Technická informace

G23HD,G26HD – deformace horního krytu koše

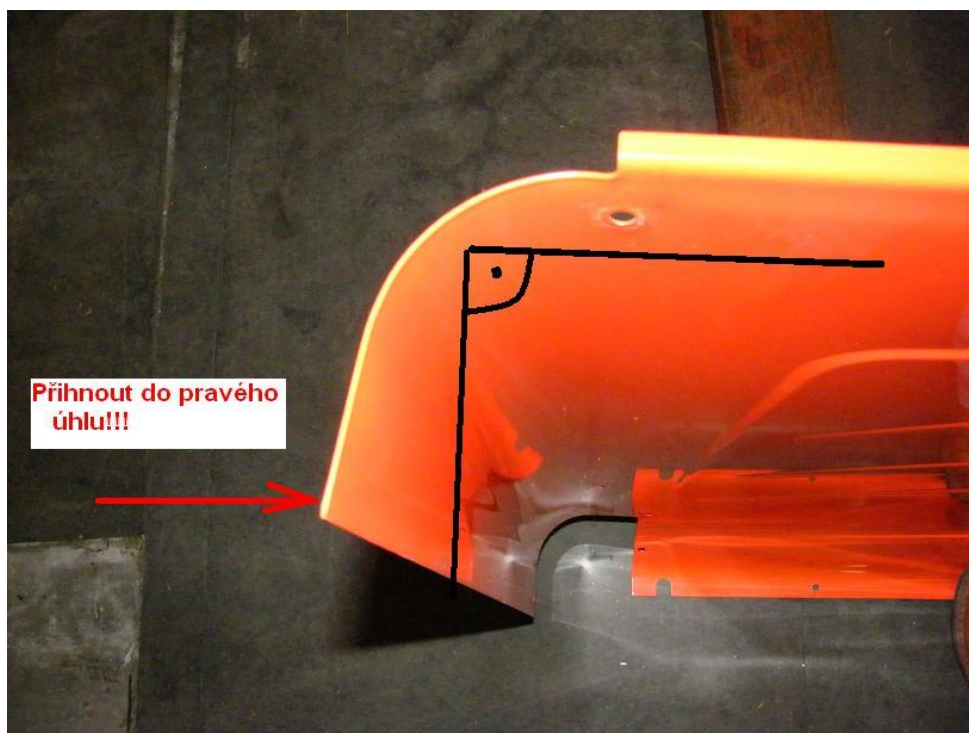
Při montáži horního krytu koše na novém stroji je nutno zkontrolovat boční rádius krytu. Pokud není ohyb 90°, může dojít při prvním otevření koše ke kontaktu krytu s rámem koše a tím k jeho deformaci.

Takto dopadne kryt za 5000Kč.

Zkontrolujte proto před prvním použitím horní kryt a v případě potřeby jej přihněte.
